PARTS MODIFICATION LIST

変更理由 REASON	生産都合 For efficient production	共通機種 COMMON MODEL		2098 Series	
Previous	2098-5073-72	→×	×←	2098-5073-01	New
Previous	2098-5074-82	→×	×←	2098-5074-01	New
Previous	9612-1670-07	→×	×←	9745-1670-07	New
Previous	9612-1670-07	→×	×←	9612-1680-07	New

■No. 001 Parts List P. 7 2098-482, 483

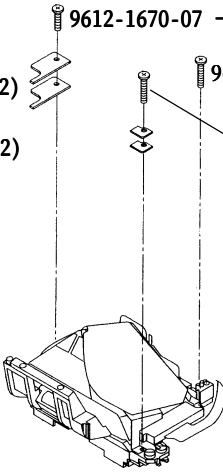
•Parts No. and quantity changed for plates.
Screws changed to new type.
•補助コード、員数および、ねじの変更。

9612-1670-07 → 9745-1670-07

9612-1670-07 → 9612-1680-07

2098-5073-82 (2) → 2098-5073-01

2098-5074-82 (2) → 2098-5074-01

■No. 002 Parts List P. 7 2098-553

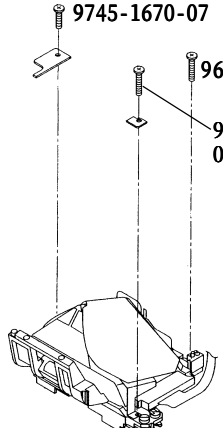
変更理由 REASON	ファインダーバック値変動防止 To stabilize viewfinder back	共通機種 COMMON MODEL		2098 Series	
Previous	9745-1670-07	→○	×←	9612-1670-07	New

9745-1670-07 → 9612-1670-07

■No. 003 Parts List P. 1 2098-502

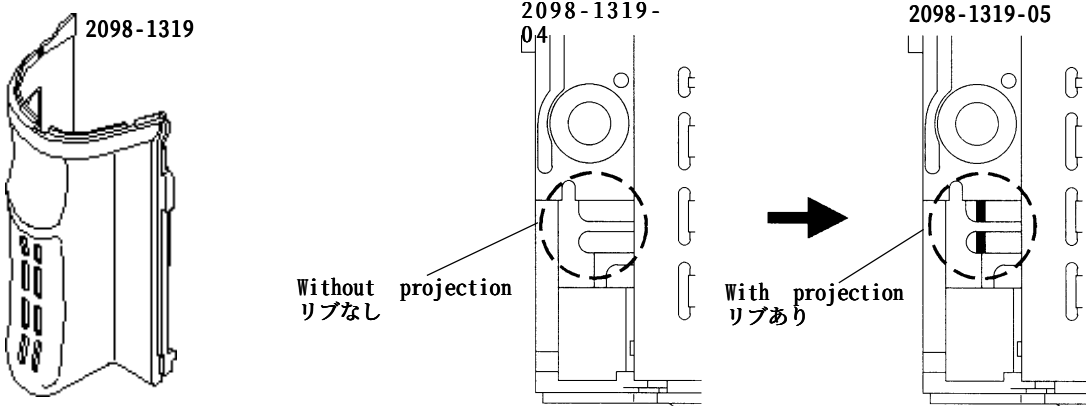
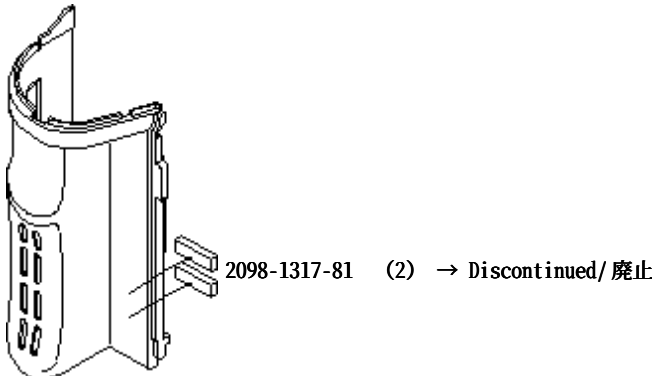
変更理由 REASON	生産都合	共通機種 COMMON MODEL		2098 Series	
	For efficient production				
Previous	2098-1319-04	→×	×←	2098-1319-05	New

Previous	2098-1317-81	—	—	— — — — —	New

■No. 004 Parts List P. 15 2098-514

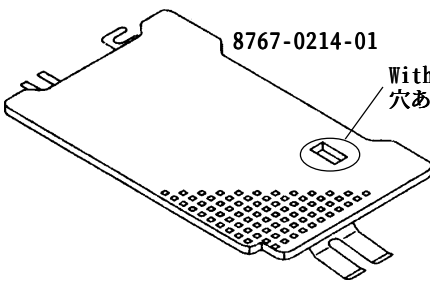
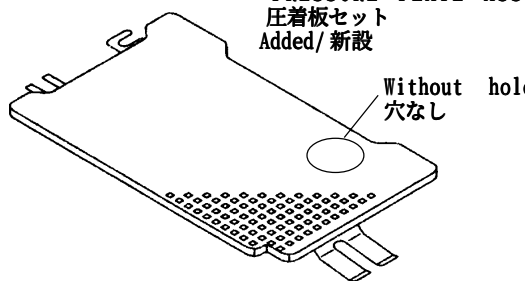
変更理由 REASON	生産都合	共通機種 COMMON MODEL		2098 Series	
	For efficient production				
Previous	8767-0214-01	→○	×←	2098-0114-01	New
8767-0214-01 With hole 穴あり  → 2098-0114-01 PRESSURE PLATE ASSY 圧着板セット Added/ 新設 Without hole 穴なし

■No. 005 Parts List P. 15 2098-520

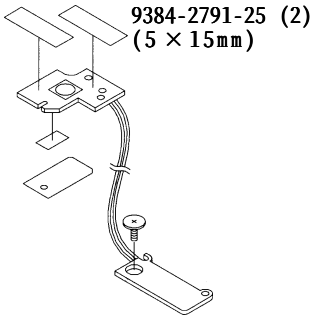
変更理由 REASON	静電気対策	共通機種 COMMON MODEL		2098 Series	
	To prevent static electricity				
Previous	9384-2791-25	—	—	9384-2791-25	New
9384-2791-25 (2) (5 × 15mm)  → 9384-2791-25 (12 × 17mm)   9384-2791-25 (2) (5 × 15mm)  9384-2791-25 (12 × 17mm) ■ Do not cover rounded opening ■ はみ出し不可。 ■ Cover solders completely. ■ 半田部すべてを覆うこと。

- Size and quantity changed.
- 寸法および員数変更。

■No. 006 Parts List P. 15 2098-530

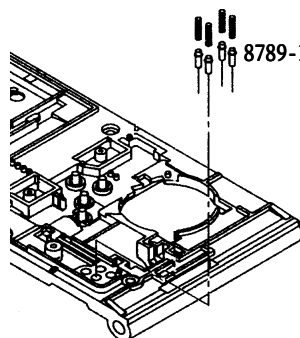
変更理由 REASON	手配都合	共通機種 COMMON MODEL		2098 Series	
	For efficient parts supply				
Previous	8789-1019-01	→○	○←	2098-1107-01	New

- 8789-1019 is modified for exclusive use to #8789.
Use 2098-1107-01 for #2098 and #8790.
- 8789-1019は#8789用に部品更新されるため、#2098および#8790用とし8789-1019-01を2098-1107-01として部番のみ 変更する。

8789-1019-01 (4) → 2098-1107-01 (4)
SIGNAL PIN
信号ピン
Added/ 新設

■No. 007 Parts List P. 1 2098-532

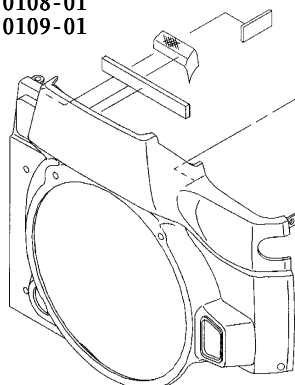
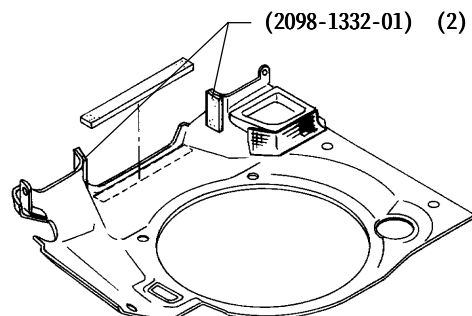
変更理由 REASON	上カバーと前カバーの防塵および隙間の改善	共通機種 COMMON MODEL		2098 Series	
	To fill gap between Top and Front Cover				
Previous	-----	--	--	(2098-1332-01)	New

(2098-1332-01) (2)
TOP COVER DUSTPROOF
SHEET
上カバー防塵シート
Added/ 新設

■No. 008 Parts List P. 4 2098-534

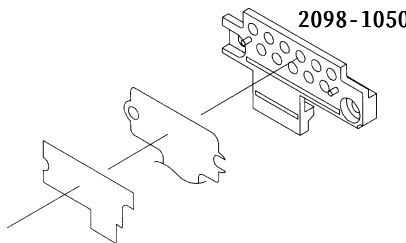
変更理由 REASON	#8789信号ピン形状変更に伴う			共通機種 COMMON MODEL	2098 Series
	To suit with signal pin modification of #8789				
Previous	2098-1050-02	→○	×←	2098-1050-03	New
 2098-1050 2098-1050-02 2098-1050-03

■No. 010 Parts List P. 13 2098-529, 542

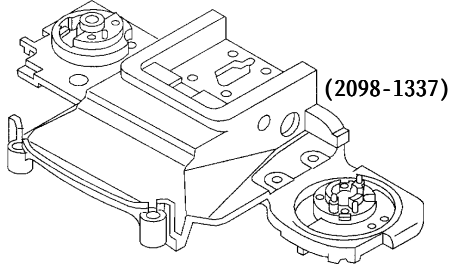
変更理由 REASON	露出補正ダイヤル」操作によるボス折れ防止 To prevent post breakage beneath Exposure-Compensation Dial	共通機種 COMMON MODEL		2098 Series	
Previous	2098-0130-01	—	—	2098-0130-01	New
Previous	(2098-1337-05)	→×	×←	(2098-1337-07)	New

2098-0130-01:Type-1
Type-1 includes:
(2098-1337-05)
[2098-1473-02]
Both not service parts.

2098-0130-01:Type-2
Type-2 includes:
(2098-1337-07)
[2098-1473-03]

2098-1473-03
Larger hole
穴：大

Rounded more
R：大

- Only type-2 of 2098-0130-01 and 2098-0167-01 are available as service parts.
- 2098-0130-01および(2098-0167-01)はタイプ-2のみ供給。

■No. 013 Parts List P. 12 2098-547

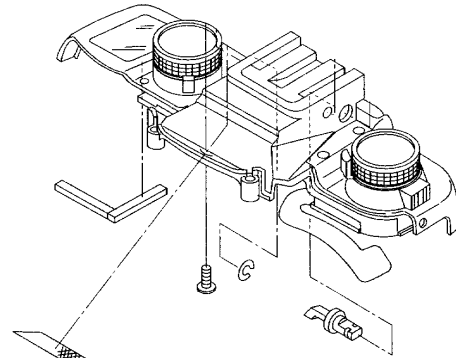
変更理由 REASON	投光LED位置ズレ防止 To stabilize focus area LEDs		共通機種 COMMON MODEL	2098 Series	
	Previous	9384-2391-20 →○ ×←			
			2098-1324-03		New

2098-1324-03
FINDER LIGHT SHIELD TAPE-B
ファインダー遮光テープB
Added/ 新設

■No. 015 Parts List P. 13 2098-557

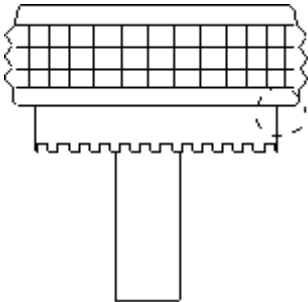
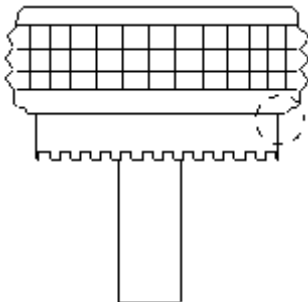
変更理由 REASON	露出補正ダイヤルの隙間改善			共通機種 COMMON MODEL	2098 Series
	To fill gap beneath Exposure-Compensation Dial				
Previous	2098-0167-01	→○	×←	2098-0167-02	New
2098-0167-01  → 2098-0167-02

■No. 016 Parts List P. 1 2098-564

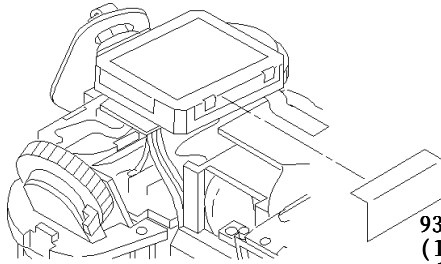
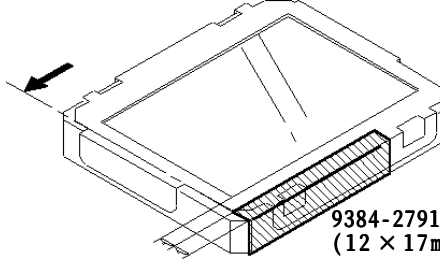
変更理由 REASON	フラッシュコードのショート防止 To prevent short on flash cord			共通機種 COMMON MODEL	2098 Series
Previous	-----	--	--	9384-2791-25	New
 9384-2791-25 (12 × 17mm) Added/ 追加  9384-2791-25 (12 × 17mm)

■No. 017 Parts List P. 1, 12, 13 2098-542

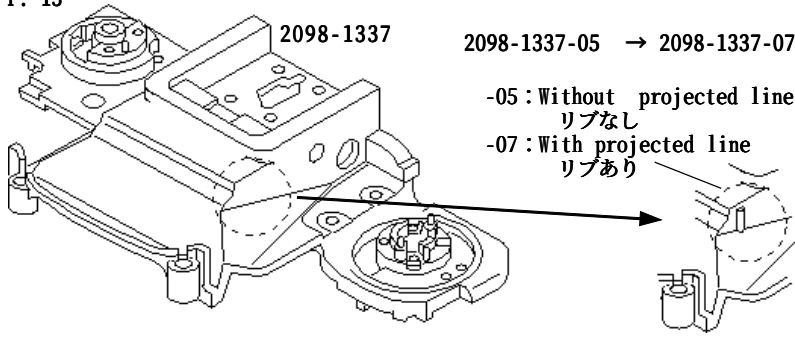
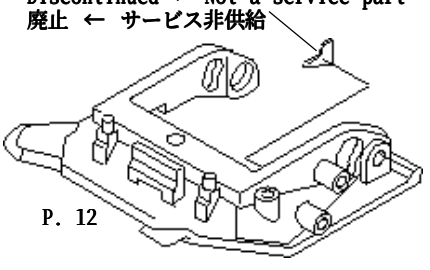
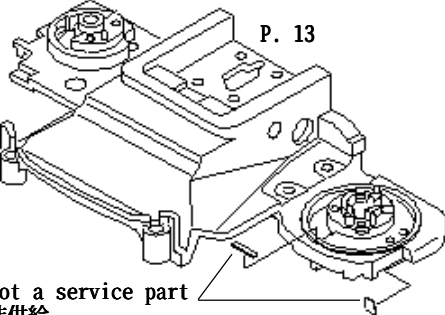
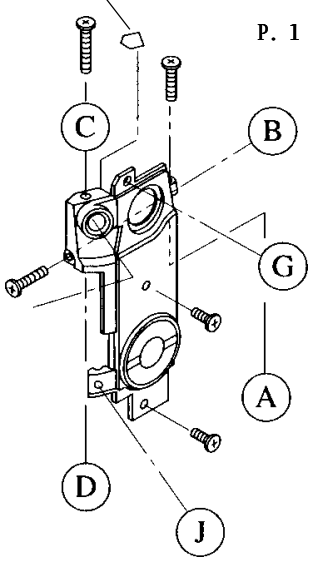
変更理由 REASON	生産都合 For efficient production			共通機種 COMMON MODEL	2098 Series
Previous	(2098-1337-05)	→×	×←	(2098-1337-07)	New
Previous	2098-1327-81	--	--	-----	New
P. 13  2098-1337 2098-1337-05 → 2098-1337-07 -05: Without projected line リブなし -07: With projected line リブあり Discontinued ← Not a service part 廃止 ← サービス非供給  P. 12 Discontinued ← Not a service part 廃止 ← サービス非供給  P. 13  2098-1327-81 → Discontinued/ 廃止 P. 1 A, B, C, D, G, J					
Related information QS FA 2098-P010 関連情報: QS FA 2098-P010					
Interchangeability as a set/セットでの互換性		Previous	→○	×←	New

■No. 018 Parts List P. 15 仮-668

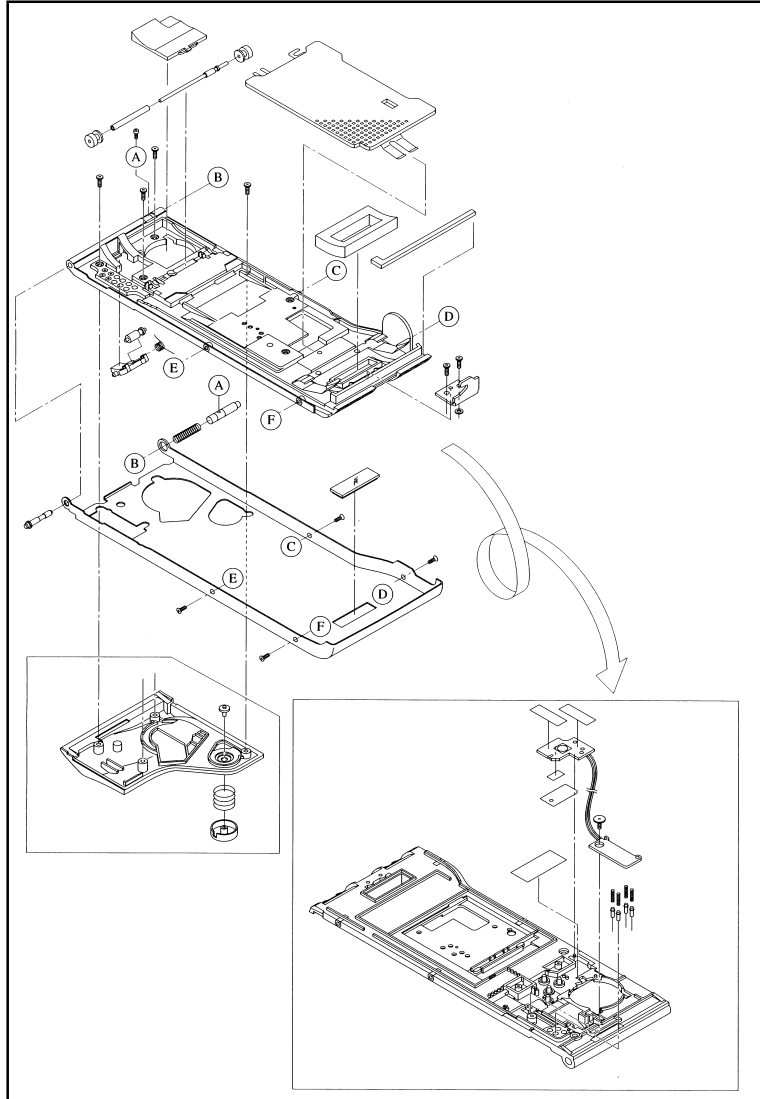
変更理由 REASON	手配都合	共通機種 COMMON MODEL	2098 Series
	For efficient parts supply		
Previous	-----	--	--
		2098-0110-01	New

2098-0110-01
BACK COVER ASSY (COMPLETE)
裏蓋セット
Added/ 新設

■No. 019 Parts List P. 2, 4 2098-593

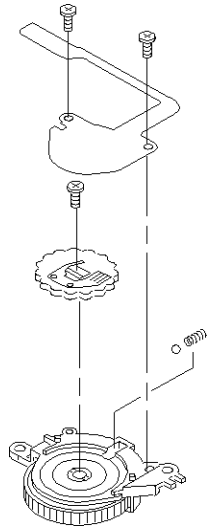
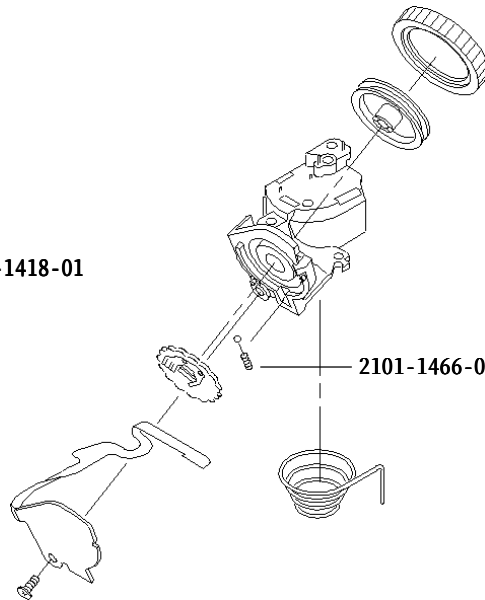
変更理由 REASON	前後ダイヤルのクリック力量アップ To increase Front/Rear-Dial tension	共通機種 COMMON MODEL	2098 Series
Previous	2101-1466-01	→○ ×←	2098-1418-01 New

2101-1466-01 → 2098-1418-01

2101-1466-01 → 2098-1418-01

■No. 020 Parts List P. 13 2098-594, 595

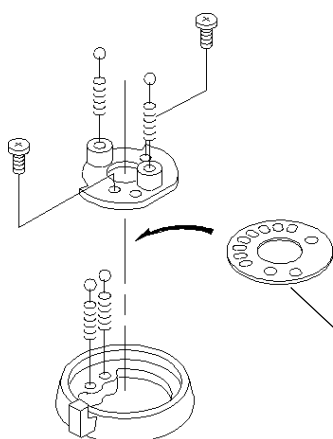
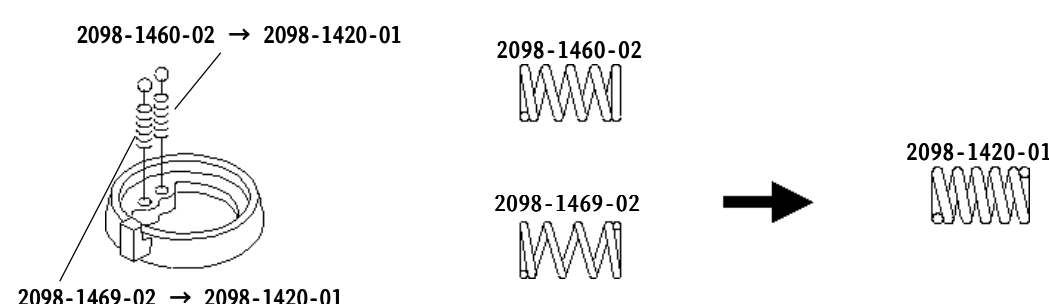
変更理由 REASON	ドライブモードレバーのクリック力量アップ To increase Drive-Mode Dial tension			共通機種 COMMON MODEL	2098 Series
	Previous			2098-1448-01	New
 2098-1448-01 DRIVE-MODE CLICK PLATE ドライブモードクリック板 NEW/ 新設 G G-85 (Rear side/裏面)					
Previous	2098-1497-01	→×	×←	2098-1497-02	New
 2098-1497 2098-1497-01 2098-1497-02					
Previous	2098-1469-02	→×	×←	2098-1420-01	New
Previous	2098-1460-02				
 2098-1460-02 → 2098-1420-01 2098-1469-02 → 2098-1420-01 2098-1460-02 2098-1469-02 2098-1420-01					
Interchangeability as a set/セットでの互換性		Previous	→○	×←	New

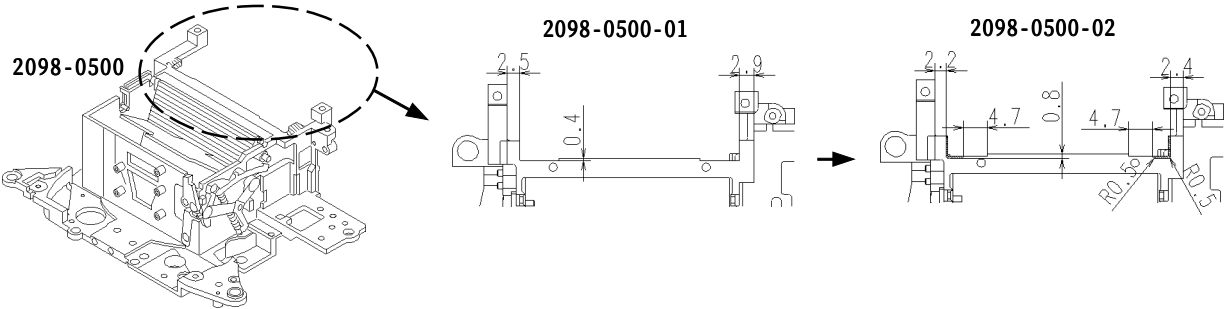
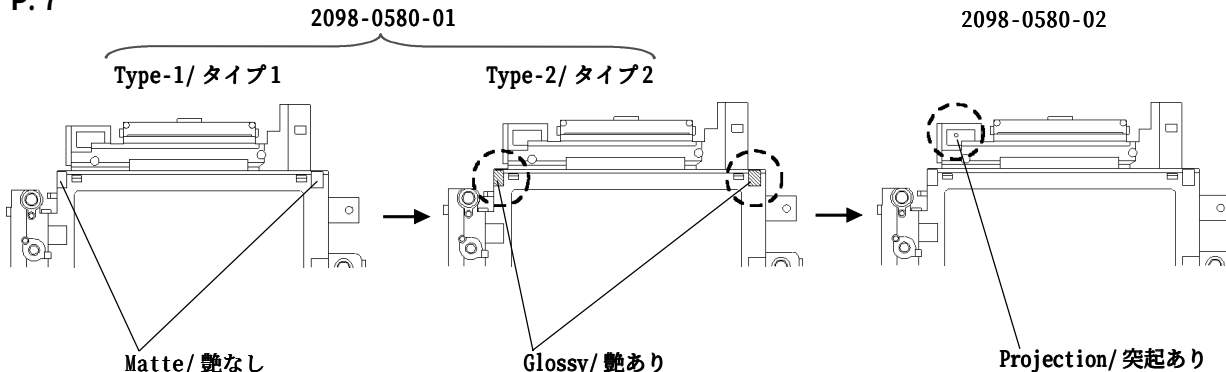
■No. 021	Parts List P. 7, 8, 9	2098-608	SUPPLEMENTARY INFORMATION QS FA 2098-S02J/E		
変更理由 REASON	焦点板ホルダー軸受けの補強 To secure holder of Focusing Screen	共通機種 COMMON MODEL	2098 Series		
Previous	2098-0500-01	→○	×	←	2098-0500-02 New
P. 8 P. 9 					
Previous	2098-0580-01	→×	×	←	2098-0580-02 New
P. 7 					
Interchangeability as a set/セットでの互換性		Previous	→○	×	← New

■No. 022 Parts List P. 7 2098-626

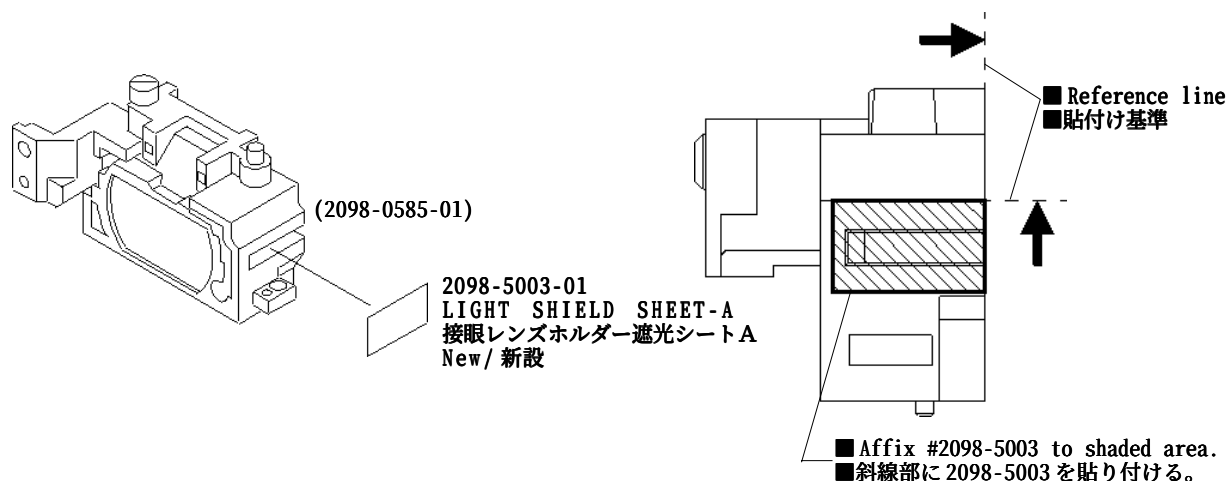
変更理由 REASON		光漏れ防止 To prevent light leak		共通機種 COMMON MODEL	2098 Series	
Previous	-----	--	--	2098-5003-01		New

■No. 023 Parts List P. 13 2098-628

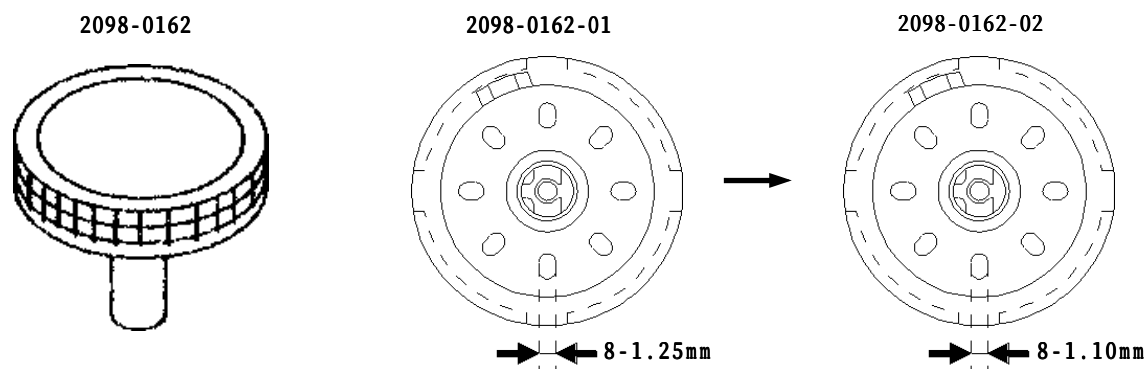
変更理由 REASON		露出モードダイヤルのクリック力量アップ Increase tension of Expoure-Mode Dial		共通機種 COMMON MODEL	2098 Series	
Previous	2098-0162-01	→○	×←	2098-0162-02		New

■No. 024 Parts List P. 9 仮-692

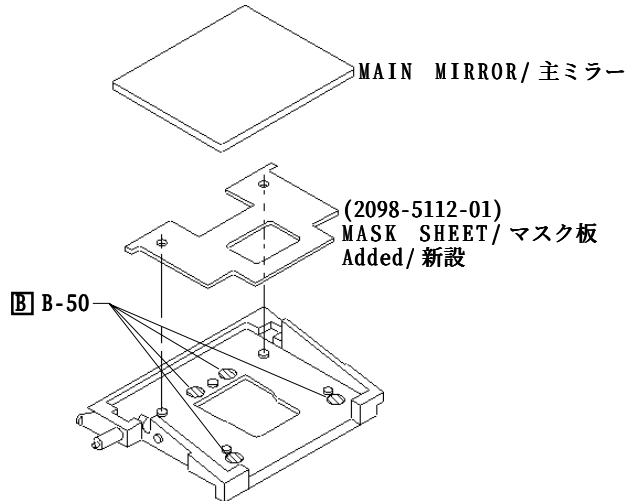
変更理由 REASON	サービス用部品として供給			共通機種 COMMON MODEL	2098 Series
	Added as a service part				
Previous	-----	--	--	(2098-5112-01)	New

■No. 025 Parts List P. 11 2098-629,-630

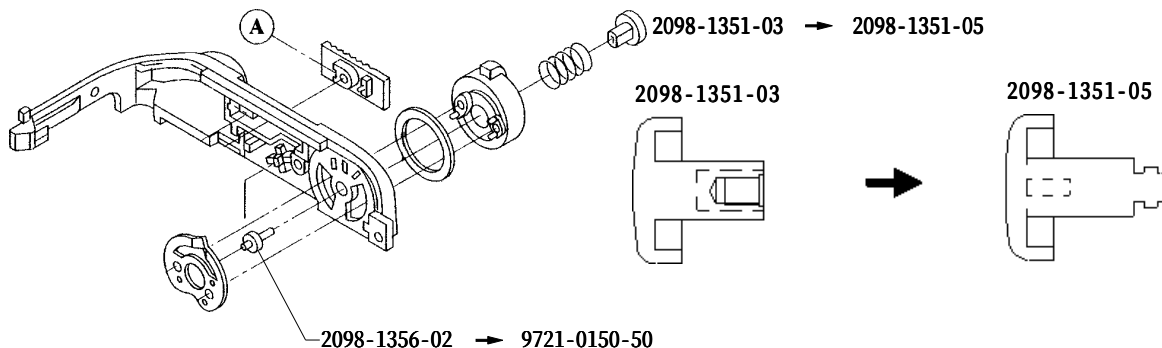
変更理由 REASON	コストダウン			共通機種 COMMON MODEL	2098 Series
	To cut cost				
Previous	2098-1351-03	→×	×←	2098-1351-05	New
Previous	2098-1356-02	――	――	――	New
Previous	――	――	――	9721-0150-50	New

■No. 026 Parts List P. 17 仮-706

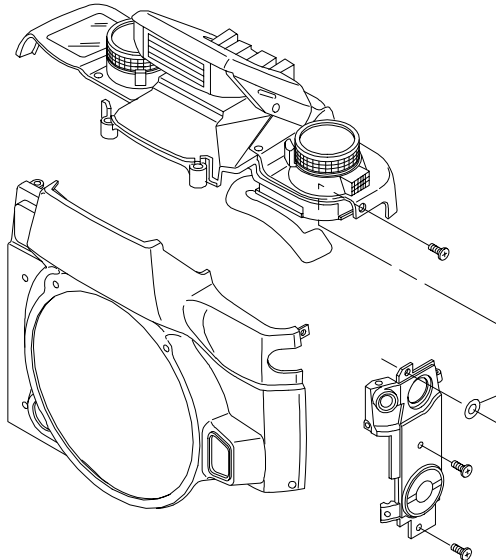
変更理由 REASON	前カバーと上カバーの段差修正			共通機種 COMMON MODEL	2098-150, -350, -550
	To compemsate difference between Front and Top Covers				
Previous	-----	--	--	9791-1735-40	New
Previous	-----	--	--	9792-1735-20	New

Install Top Cover Assy and Insert Washer between Top Cover and Side Cover-B.
上カバーセットを取付け後、上カバーとサイドカバーBの隙間にワッシャを挿入する。

- Add the washer if there is 0.3mm or more difference between Front and Top Covers around film chamber side.
- 巻戻し側の前カバーと上カバーの段差が0.3mmを超えるものに対し、ワッシャを使用する。

■No. 027 Parts List P. 17 2098-652

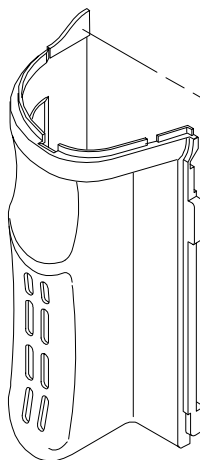
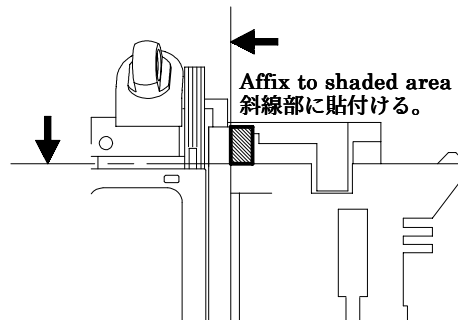
変更理由 REASON	グリップゴムの接着力強化			共通機種 COMMON MODEL	2098-150, -350, -550
	To secure ashesion of Grip Rubber				
Previous	-----	--	--	9384-2190-60	New

9384-2190-60
(3X5mm)
Added/ 追加

Affix to shaded area
斜線部に貼付ける。

■No. 028 Parts List P. 15 2098-654

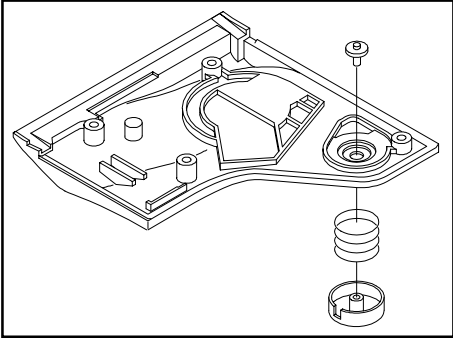
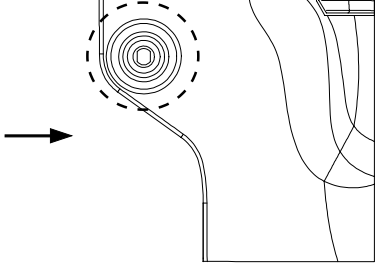
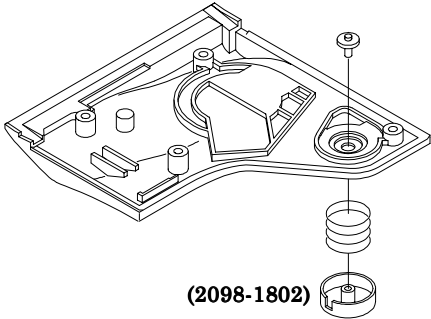
変更理由 REASON	コストダウン	共通機種 COMMON MODEL		2098 Series	
	To cut cost				
Previous	2098-0182-01	→○	○←	2098-0182-02	New
2098-0182  2098-0182-01  2098-0182-02 					
Previous	(2098-1802-03)	→×	×←	(2098-1802-05)	New
(2098-1802)  (2098-1802-03)  (2098-1802-05) 					
Interchangeability as a set/セットでの互換性		Previous	→○	○←	New

■No. 029

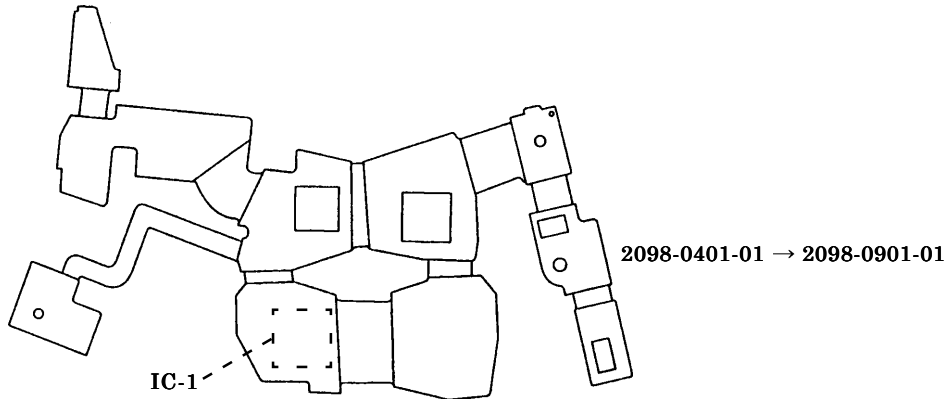
変更理由 REASON	仕様変更			共通機種 COMMON MODEL	2098-100, -300, -500
	Specification change				
Previous	2098-0401-01	→○	×←	2098-0901-01	New

IC-1		
2098-0401-01	Yellow dots 黄マーキング 	98C-4101-01 M30612MA -313GP	98C-4101-02 M30612MA -319GP
2098-0901-01	Yellow dots 黄マーキング 	98C-TTTT-03 M30612MA -335GP

NOTE: When installing #2098-0901 to normal model (-100/300/500), be sure to set "NORMAL" in Model Set mode with HIT Controller so that camera function is the same as #2098-0401.
(See pg. 58, REPAIR GUIDE)

■No. 031 Parts List P. 12 2098-667

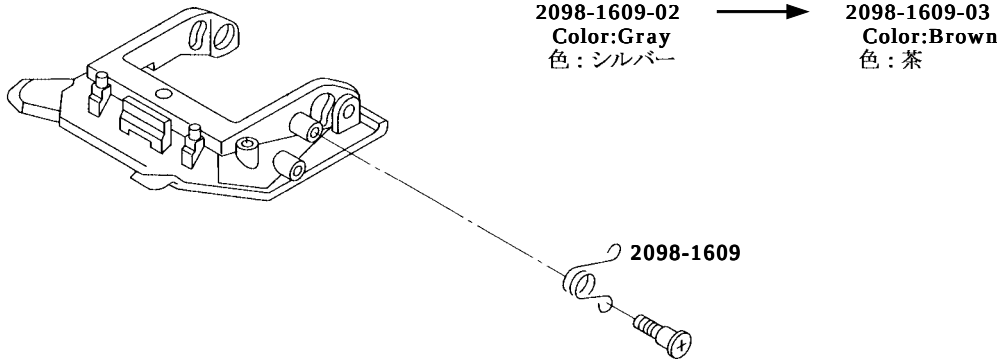
変更理由 REASON	フラッシュ作動の改善			共通機種 COMMON MODEL	2098 Series	
	To improve flash up/down motion.					
Previous	2098-1609-02	→○	×←	2098-1609-03	New

・ 2098-1609-03は2098-1609-01と同一部品です。 Type-01 (brown) and Type-03 of #2098-1609 are completely the same.
